# 美浜発電所 3号炉 審査会合における指摘事項の回答 (運転期間延長認可申請関係)

関西電力株式会社

平成28年9月13日

# 美浜3号炉 審査会合における指摘事項の回答一覧表

図1. 格納容器上部の写真

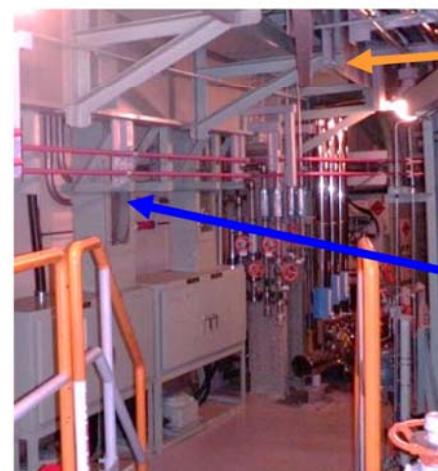
美浜3号炉の難燃PHケーブルが、高浜1、2号炉と異なり、保守管理に関する方針とならない理由について、高浜1、2号炉で保守管理に関する方針として策定した低圧ケーブル等※に着目して、評価結果の違いが生じた要因についての検討を行った。

格納容器上部遮へいの有無(図1参照)や、格納容器内の状況等(周辺設備・空間(図2参照)等)が各々異なり、環境温度について定量的な評価が困難であるため、各プラントで、ケーブル布設環境調査を実施し、環境温度を実測している。結果として、美浜3号炉は、高浜1号炉よりも約6°C、高浜2号炉では約3°C低くなっている。

①と②の和であり、結果として美浜3号炉は、高浜1号炉よりも約11°C、高浜2号炉では約8°C低くなっている。

# 参考1:岩石学的診断法

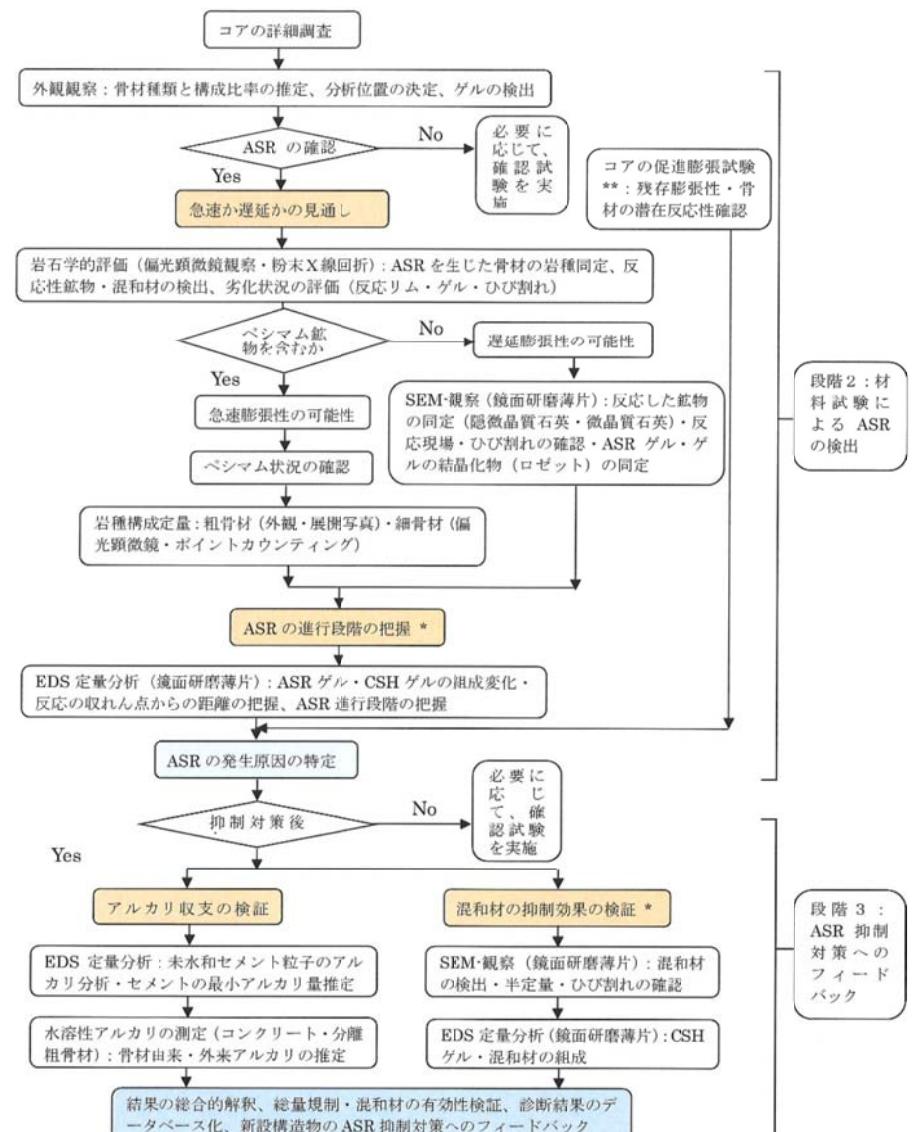
## 4. アルカリ骨材反応に関する特別点検方法の選定の考え方

特別点検方法は、適した規格が存在しないため、最新知見(参考1:岩石学的診断法)※1に基づく方法とした。

その上で、目視点検での結果などを踏まえて、コアサンプルによる「実体顕微鏡観察」を選定し、アルカリ骨材反応状況を確認する。

観察の結果、「反応性あり」と判定された場合は、最新知見を踏まえ、アルカリ骨材反応の進展状況を把握するために、より精緻な方法による特別点検を実施する。

具体的には、当該部位について、より詳細な判定(反応性鉱物の同定など)が可能な「偏光顕微鏡観察」や、「走査電子顕微鏡観察」などの方法を選定し、点検を実施する。

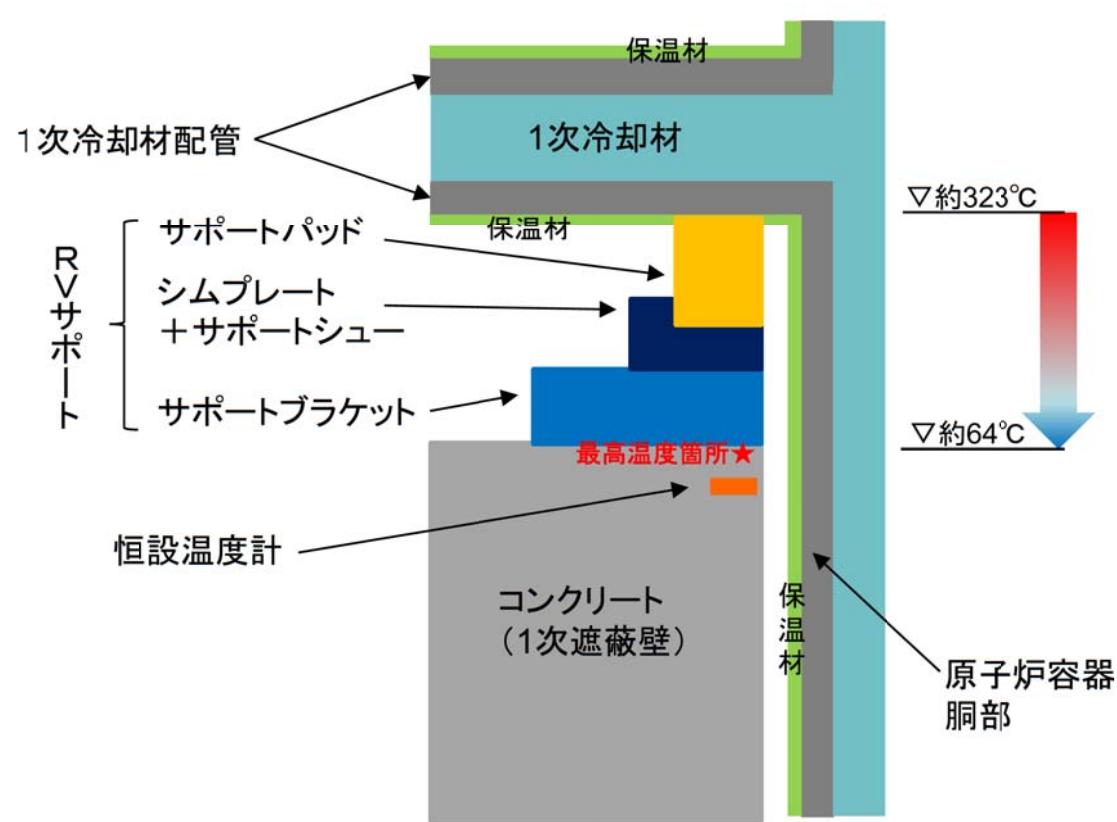
## 5. 1次遮蔽壁の温度分布解析の保守性について(1/3)

1次遮蔽壁における熱による強度低下の評価について、温度分布解析で求めた最高温度(約64°C)は制限値(65°C)に対して余裕が小さい結果となっているが、下記を考慮すると、保守性を踏まえた解析手段によって得られた値であり、実機の1次遮蔽壁の温度に対して裕度を有していると判断している。

解析においては、解析モデル及び入力パラメータを保守的に設定している

- ・【解析モデル】1次遮蔽壁は原子炉容器側の面及び1次冷却材配管側の面以外は熱が逃げない断熱モデルとしている
- ・【入力条件】サポートパッドの配管接触部の温度は、1次冷却材温度と等しい値としている
- ・【入力条件】冷却空気温度は、実測温度(約38°C)が設計値(約44°C)よりも低いことを確認している
- ・【入力条件】RVサポート、コンクリート(1次遮蔽壁)の寸法について、許容差(施工誤差、摩耗など)を考慮しても、最大で0.5°C程度の温度上昇であることを確認している
